## Observaciones a Informe de Mínimo Técnico Parque Fotovoltaico Solar Jama

<b>Autor</b>	Departamento de Control de la Operación		
<b>Fecha</b>	10 de agosto de 2018		
<b>Código</b>	CEN-GO-DCO-MT- FV Solar Jama-V1	<b>Versión</b>	1
<b>Emitido por</b>	Cristian Reyes V.		
<b>Revisado por</b>	Eduardo González V.		
<b>Aprobado por</b>	Rodrigo Espinoza V. – Gretchen Zbinden V.		
<b>Actividad</b>	Informe Mínimo Técnico Parque Fotovoltaico Solar Jama

En el presente documento se presentan observaciones de carácter técnico al Informe de Mínimo Técnico, según lo establecido en el Artículo 10 del mencionado Anexo Técnico, para el Parque Fotovoltaico Solar Jama, del coordinado Planta Solar San Pedro III SpA.

Figura 1: Sistema Equivalente parque ERNC (Solar o Eólico)

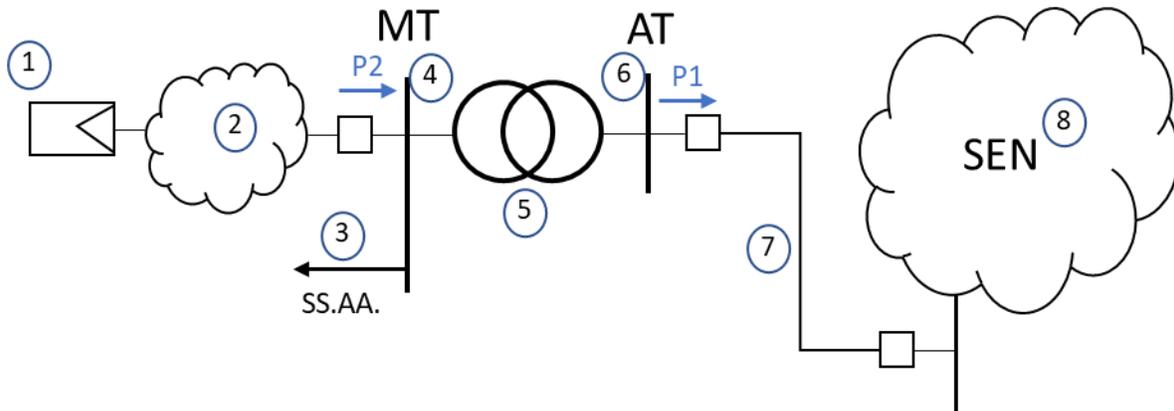
Considerando la descripción anterior, se solicita enviar e incorporar al informe de mínimo técnico del parque fotovoltaico Santiago Solar la siguiente información:

- a) **P1**: Potencia activa inyectada en la barra de alta tensión (AT) de la central [MW].

- b) **P2**: Potencia activa inyectada en la barra de media tensión (MT) de la central [MW].
- c) **Ptrafo**: Pérdidas activas en el transformador de poder de la central [kW].
- d) **SS.AA.**: Servicios Auxiliares de la central [kW].
- e) **Pcolector**: Pérdidas en el sistema colector del parque ERNC [kW].

Finalmente, el Coordinador Eléctrico Nacional definirá el mínimo técnico (MinTec) de la central según la siguiente fórmula:

$$MinTec = P1 + Ptrafo + SS.AA. + Pcolector, \text{ ó}$$

$$MinTec = P2 + Pcolector$$
